Avis IRSN N° 2017-00050

Objet : EDF/Site du Bugey
Réacteur Bugey 1 (INB n°45)
Dossier d'orientation du réexamen

Réf. : Lettre ASN CODEP-DRC-2016-045355 du 18 novembre 2016

Échéancier général associé à la nouvelle stratégie de démantèlement des réacteurs UNGG d'EDF

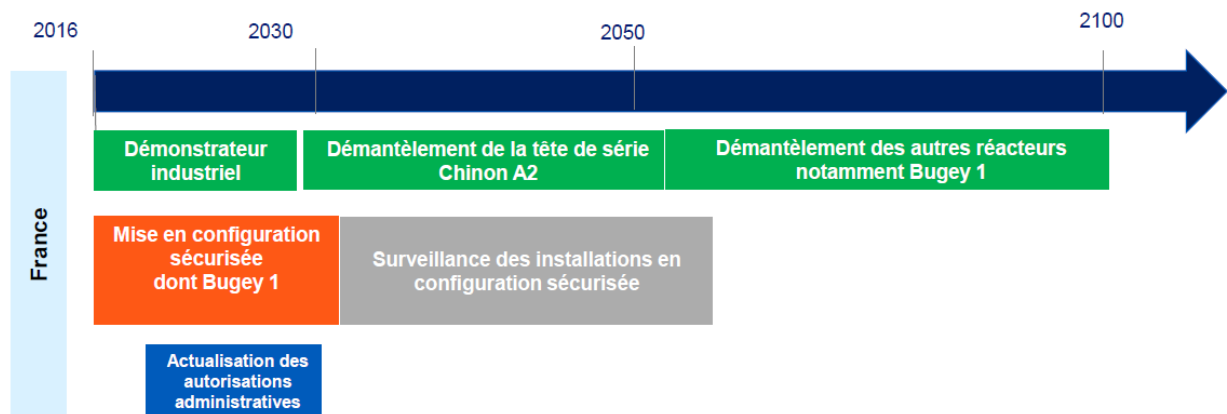
Cette phase de travaux serait suivie d'une phase de « surveillance », de 30 ans environ. Le démantèlement du caisson, effectué « à sec », débiterait à l'horizon 2060 pour se terminer vers 2080. L'assainissement des bâtiments s'achèverait en 2090 (cf. annexe 1 au présent avis).
